Informe No. LM-PI-USVT-017-19

Evaluación de la seguridad vial del proyecto San José – Caldera Ruta Nacional 27

Periodo 2018-2019

Unidad de Seguridad Vial y Transporte

Figura 8. Mediana de concreto en Radial Atenas con discontinuidades longitudinales en su sección, inmediación a la estación 31+650

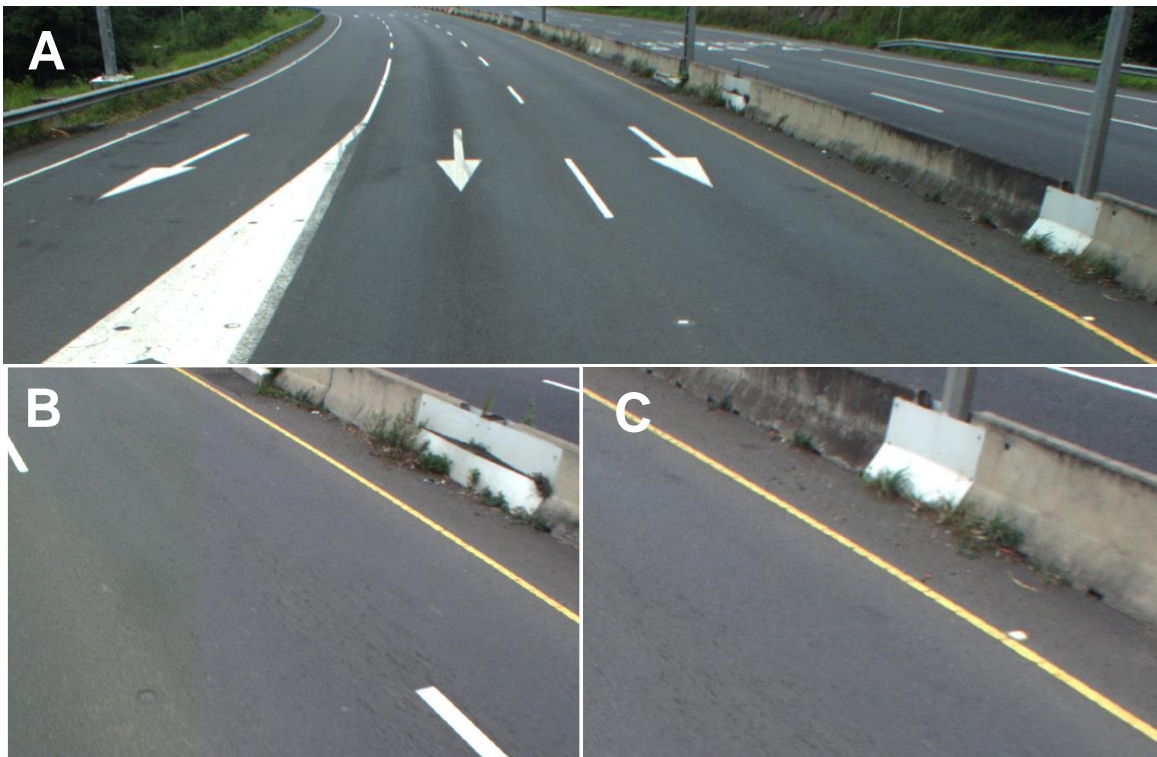
En todas las secciones donde se presenta una barrera mediana se evidenciaron discontinuidades en el SCV, estas representan un riesgo a los vehículos que colisionen las barreras, ya que los elementos utilizados para proteger las discontinuidades en las barreras no son elementos ensayados y certificados para ser utilizados como sistemas de contención vehicular. Adicionalmente, las discontinuidades limitan el correcto funcionamiento de la barrera como un sistema, por lo que al no cumplir las condiciones en las cuales fue ensayado, no necesariamente podrá cumplir su función de contener y redireccionar de forma segura un vehículo.

En la *Figura 8-A* se evidencia el uso de placas para tapar la discontinuidad entre dos barreras, tanto por espaciamiento entre ellas (*Figura 8-B*) como por la presencia de luminarias (*Figura 8-C*).

Ante la evidencia del riesgo que las discontinuidades presentan en la mediana, se recomienda valorar dispositivos diseñados para incorporar las luminarias en la mediana, como se presenta a manera de ejemplo en la Figura 10 o valorar alternativas que eliminen la luminaria de la mediana, así como las diversas discontinuidades entre barreras.

Figura 9. Discontinuidad de mediana por luminarias en Paso a desnivel Paso Ancho

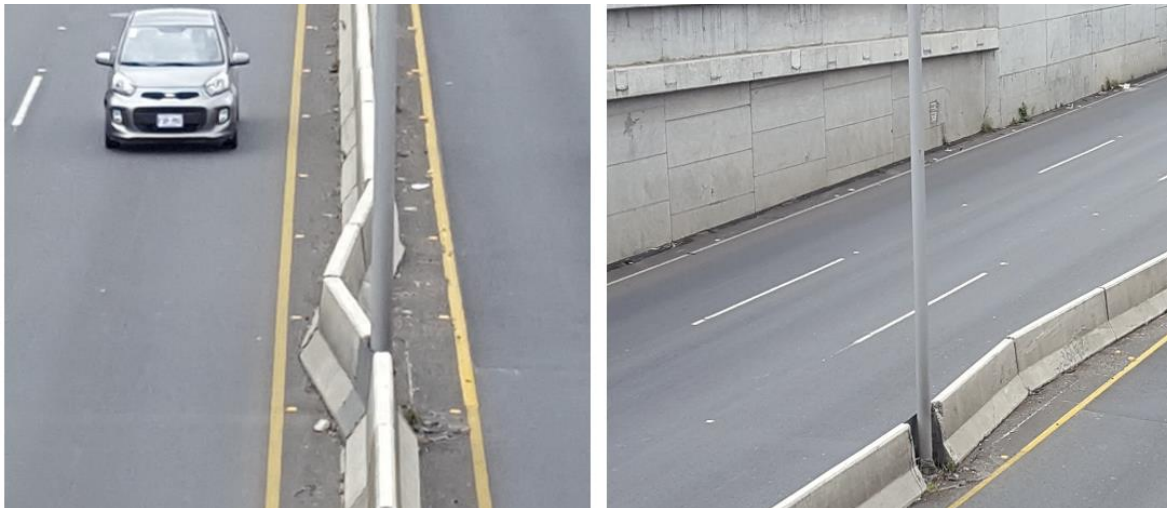
Esta deficiencia se ha identificado de forma recurrente en los proyectos Paso a desnivel San Sebastián, Paso Ancho, Garantías Sociales, La Bandera, Guadalupe y Circunvalación Norte, donde se ha identificado la ubicación de luminarias que interrumpen el sistema de contención vehicular colocado en la mediana, condición que afecta el correcto funcionamiento del sistema y lo convierte en un obstáculo de riesgo para los vehículos, como se observa en la Figura 9 para el caso del paso a desnivel en Paso Ancho.

Cabe destacar que los sistemas de contención vehicular rígidos deben anclarse a la vía y entre sí para reducir al máximo su ancho de trabajo y su deflexión dinámica, condición necesaria ante los espaldones reducidos de la vía. También se debe mantener la continuidad del sistema, esto con el fin de asegurar las condiciones bajo las cuales se diseñaron y ensayaron, adicionalmente, el espaldón debe ser suficiente para asegurar la zona libre necesaria para desarrollar la deflexión dinámica y ancho de trabajo de los SCV.
